**Informe Consolidado de Solicitud de Aclaraciones, Rectificaciones y/o Ampliaciones
Complementario a la Declaración de Impacto Ambiental del Proyecto "Extracción de áridos
río Maipo, sector San Juan"**

Nombre del Titular : Maestranza y Planta de Áridos Río Maipo S.A.
Nombre del Representante Legal : Miguel Ángel Díaz Álvarez
Dirección : Av. Las Industrias 4579, San Antonio

El presente Informe Consolidado de Solicitud de Aclaraciones, Rectificaciones o Ampliaciones a la Declaración de Impacto Ambiental del proyecto "Extracción de áridos río Maipo, sector San Juan", contiene las observaciones generadas en virtud de la revisión de la Adenda.

Imagen 1: Humedal Sistema Río Maipo y estero El Sauce.

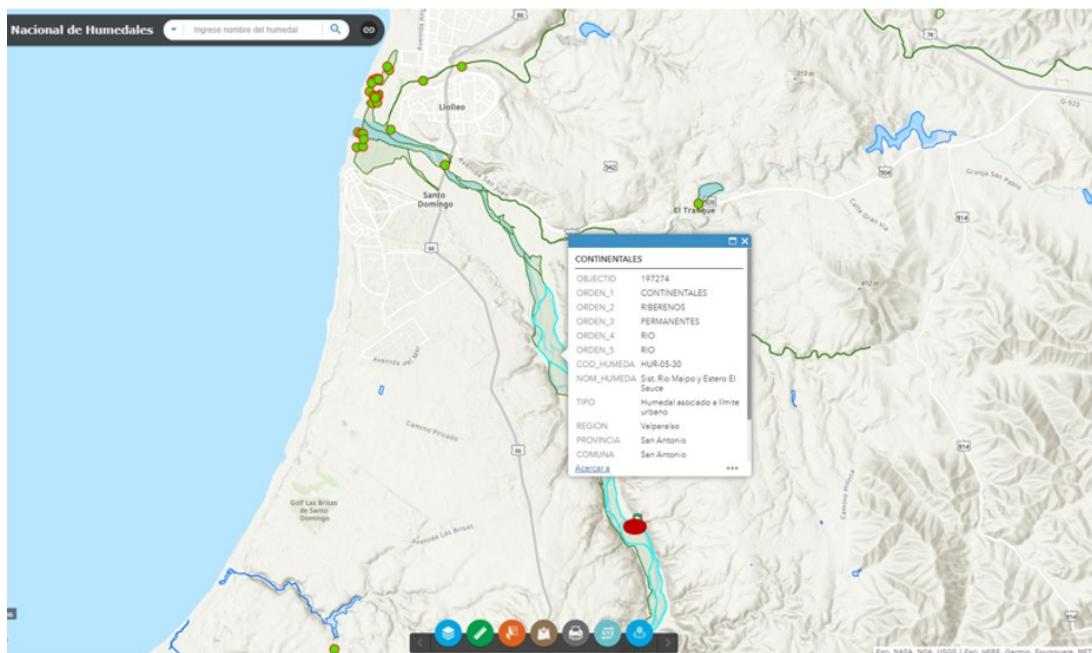
Para el caso de este proyecto, y según el Inventario Nacional de Humedales del Ministerio del Medio Ambiente, actualizado el 2020, el “*Sistema Río Maipo y estero El Sauce*” corresponde a un humedal asociado a límite urbano (línea calipso de la imagen 1 del presente documento), encontrándose la zona de extracción inserta en dicho humedal (punto rojo de la imagen 1 del presente documento).

Emplazamiento del Proyecto *"Extracción de áridos río Maipo, sector San Juan"* en relación con el *"Plan Intercomunal de Valparaíso, Satélite Borde Costero Sur"*.

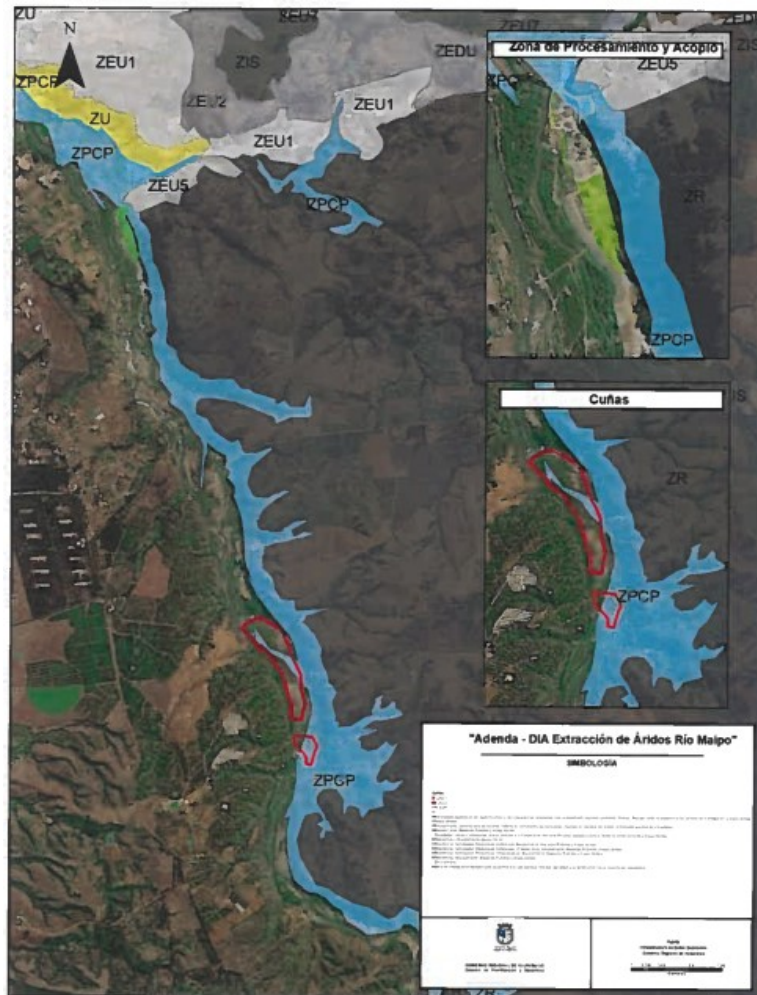
- b) En relación a las cuñas 1 y 2 se constata que ambas han tenido modificaciones en los límites de sus respectivos polígonos, y se emplazan en la *Zona de Protección por Cauces Naturales y Valor Paisajístico* (ZPCP), del Plan Regulador Intercomunal de Valparaíso Satélite Borde Costero Sur (2006), cuya norma establece que: *“Corresponde a aquellos territorios del Satélite Borde Costero Sur que conforman cauces de esteros y quebradas, cuencas, hoyos hidrográficas, que requieren de la conservación de la flora y fauna silvestre propios del lugar, convenientes de mantener en su estado natural, así como áreas con pendientes sobre 80%, y áreas naturales de valor paisajístico”*.
